Título: Relatório de Consulta Pública

PDA do EIA “Parque Eólico Offshore Barlavento”

Autoria: Agência Portuguesa do Ambiente
Departamento de Comunicação e Cidadania
Ambiental

Data: outubro de 2023

Figura 5. Georreferenciação de lotes e aerogeradores propostos pelo projeto.

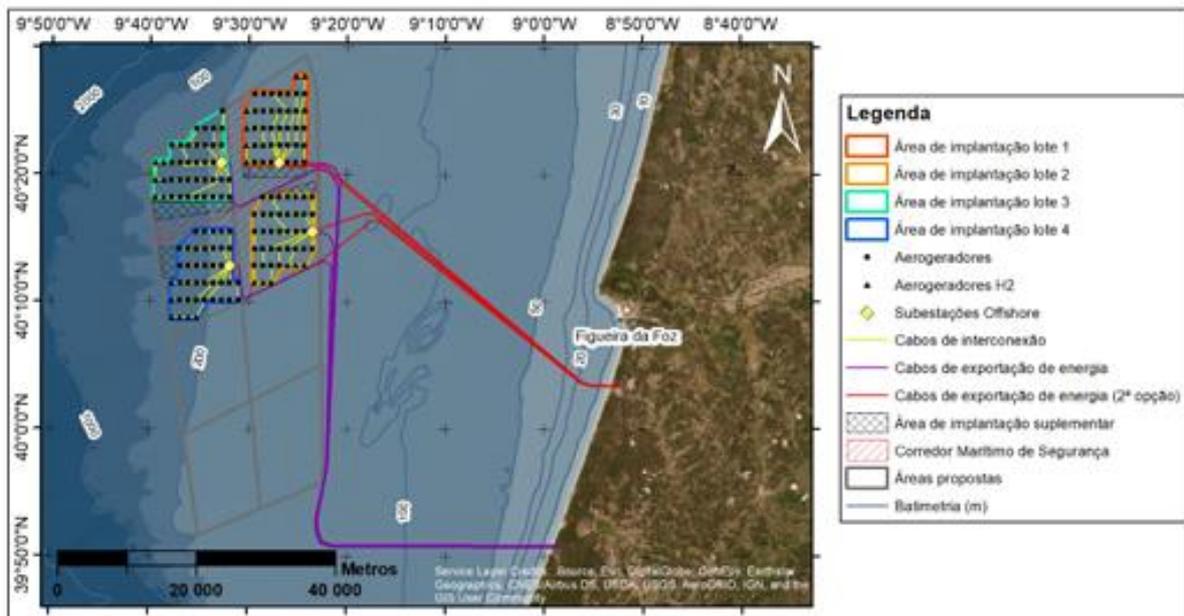
A figura apresentada na página 37, prevê simplesmente a ocupação total dos 4 lotes disponíveis, numa grelha grosseira de 40 aerogeradores por lote, totalizando 160.

Se ficar assim desenhado, este parque encontra-se na cauda do que é feito na Europa a nível de acautelamento de impactos e não deveria cumprir critérios mínimos (também eles ainda por definir) de poder ir a concurso.
